Nábřeží řeky Svratky - Realizace protipovodňových opatření
města Brna – etapy VII a VIII (ORG 2267)

ZMĚNOVÝ LIST

ZL 85

- **ZM 092 – Vyústění kanalizace z HKB 09.b přes nově budovanou stezku**

NÁZEV VÝKRESU / DRAWING TITLE
Podélný profil výustí dleřová kanalizace před čp. 538

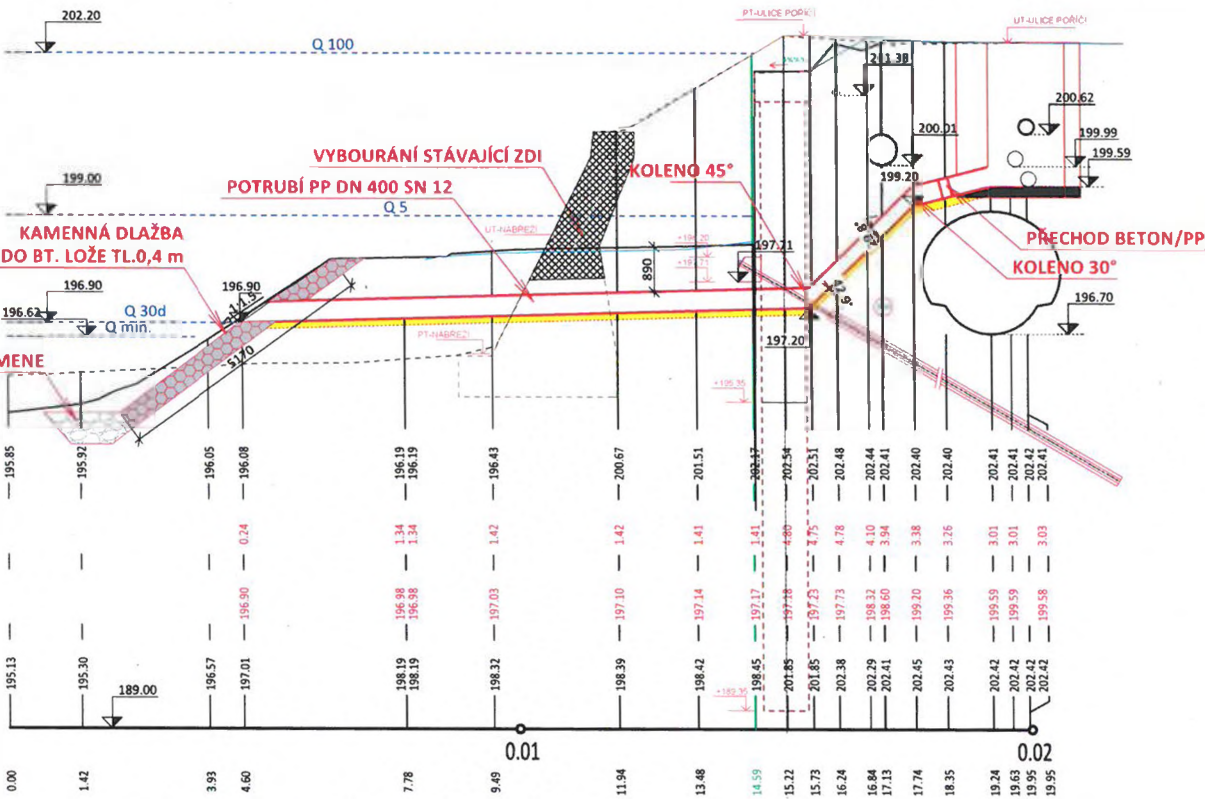
Vzhledem k novým požadavkům investora dojde ke změně způsobu převedení vody přes plánovanou stezku. Původní návrh velkokapacitního žlabu bude změněn na převedení vody potrubím.

Nově dojde ke změně potrubí z betonu na plastové DN 300 PP SN 12. Plastové potrubí bude na betonové potrubí, které vychází z HK napojeno pomocí přechodového kusu beton/plast. Za přechodem bude provedena výšková etáž pomocí kolen tak, aby potrubí podcházelo převážku opěrné zdi. Potrubí bude uloženo na pískový podsyp tl. 100 mm a následně obsypáno pískem do výšky 0,3 m nad vrch potrubí. Zbytek rýhy bude zasypán vhodnou zemínou. Opevnění výusti bude provedeno dle původního návrhu kamennou dlažbou do betonového lože.
